改善箇所説明図①

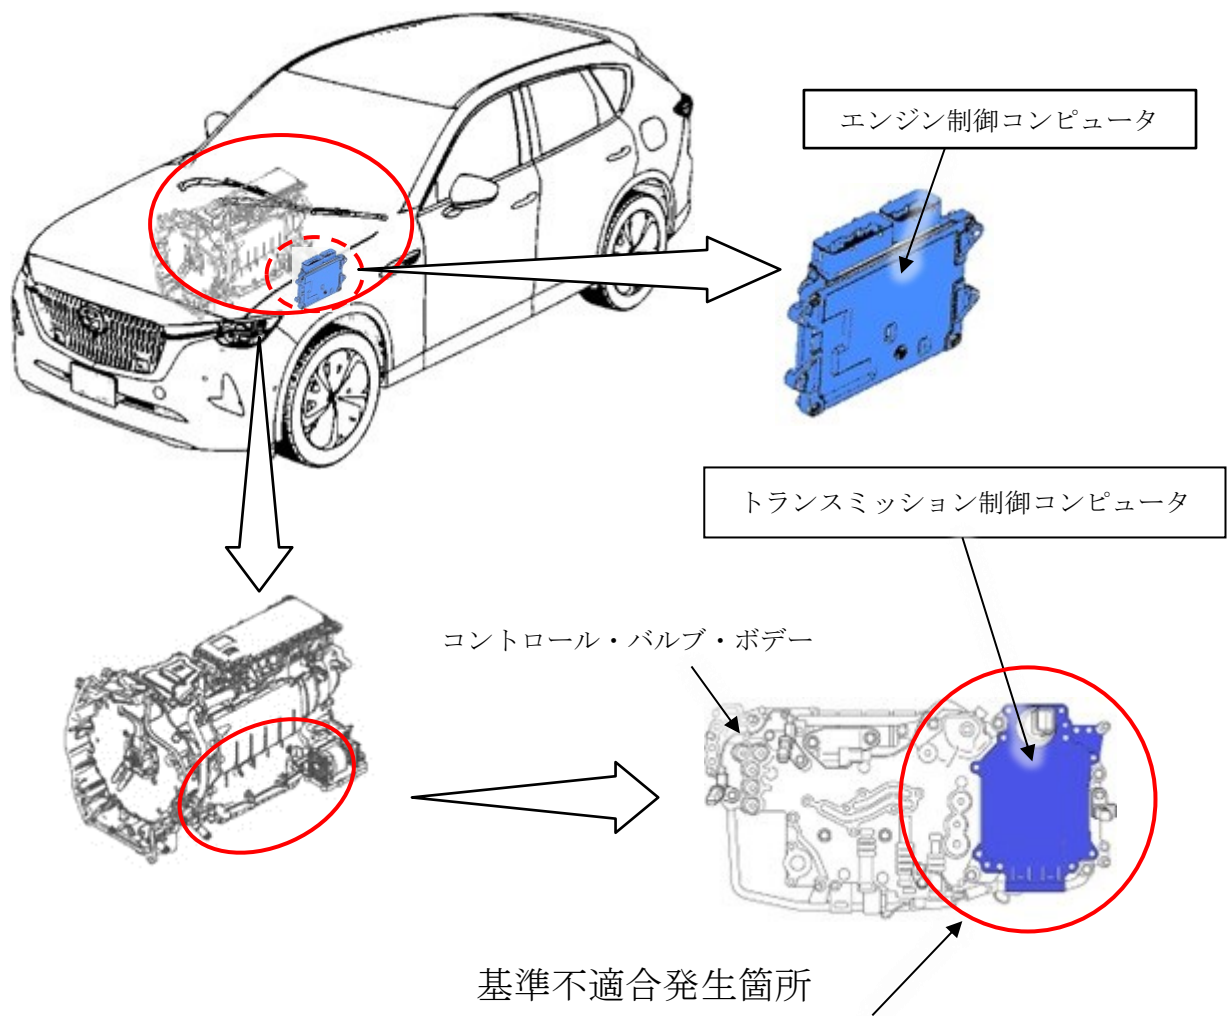
マイルドハイブリッド車のトランスミッション制御コンピュータにおいて、クラッチ制御が不適切なため、モータによるE V走行中に停止したエンジンを再始動する際、モータとエンジンを繋ぐクラッチの締結タイミングがずれることがある。そのため、エンジンを再始動するためのピストン停止位置からずれて再始動できないおそれがある。

全車両、トランスミッション制御コンピュータとエンジン制御コンピュータの制御プログラムを対策プログラムに修正し、トランスミッションの初期学習を実施する。

識別：車台番号打刻のハイフン後5番目の数字上部に黄ペンを塗布する。
